Sprawa 23/2007/EZP/LS

Dotyczy: odpowiedzi na pytania wykonawcy do Specyfikacji Istotnych Warunków Zamówienia dla postępowania o udzielenie zamówienia publicznego w trybie przetargu nieograniczonego na: „Dostawę przenośnika zgrzeblowego ścianowego dla potrzeb ZG Janina”.

Pytania wykonawcy i odpowiedzi zamawiającego

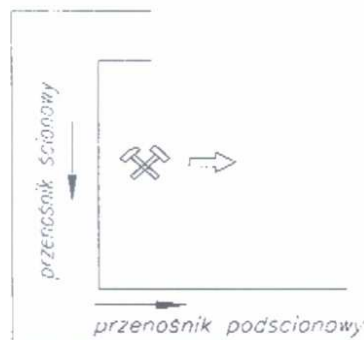
3. Załącznik nr 1 do SIWZ, pkt 2.9. Sformułowanie „Konstrukcja przenośnika winna umożliwiać wymianę wału napędowego napędu wysypowego bez ingerencji w mocowanie jednostek napędowych z kadłubem napędu (brak konieczności okręcania przekładni od kadłuba napędu” interpretujemy następująco; konstrukcja napędów umożliwia wymianę wałów napędowych bez konieczności demontażu przekładni oraz napęd wysypowy wyposażony jest w zespoły umożliwiające taką wymianę (np. sprzęgła zębate). Prosimy o potwierdzenie naszej interpretacji lub wyjaśnienia.

„Konstrukcja przenośnika winna umożliwiać wymianę wału napędowego napędu wysypowego bez ingerencji w mocowanie jednostek napędowych z kadłubem napędu (brak konieczności okręcania przekładni od kadłuba napędu”

Zamawiający dopuszcza każde rozwiązanie konstrukcyjne spełniające ww. warunki.

przenośnik z wysypem bocznym lewym,

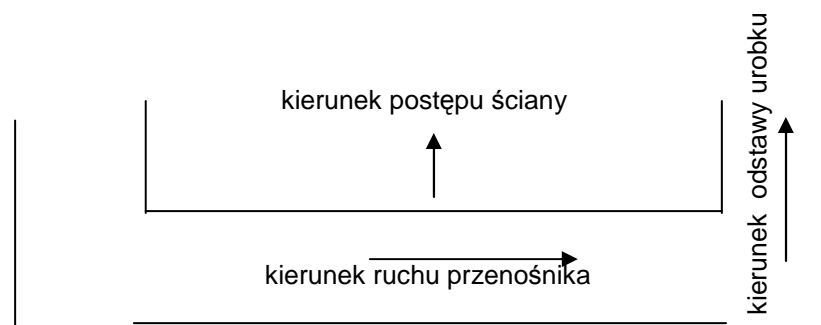
4. Załącznik nr 1 do SIWZ, pkt 2.5 f. W celu uniknięcia błędnej interpretacji dotyczącej ociosu ściany i wyposażenie przenośnika w odpowiednie dla danego ociosu zespoły przesyłamy szkic. Prosimy o potwierdzenie, że przenośnik będzie pracował w ścianie jak na szkicu lub zaznaczenie na szkicu rzeczywistych warunków pracy.

dla wyjaśnienia przedstawiamy szkic układu ściany

wysyp lewy jest wtedy, gdy stojąc na przenośniku ściannym w kierunku napędu wysypowego, ocios ściany jest po lewej stronie a wysyp urobku ze ściany odbywa się w lewym kierunku.
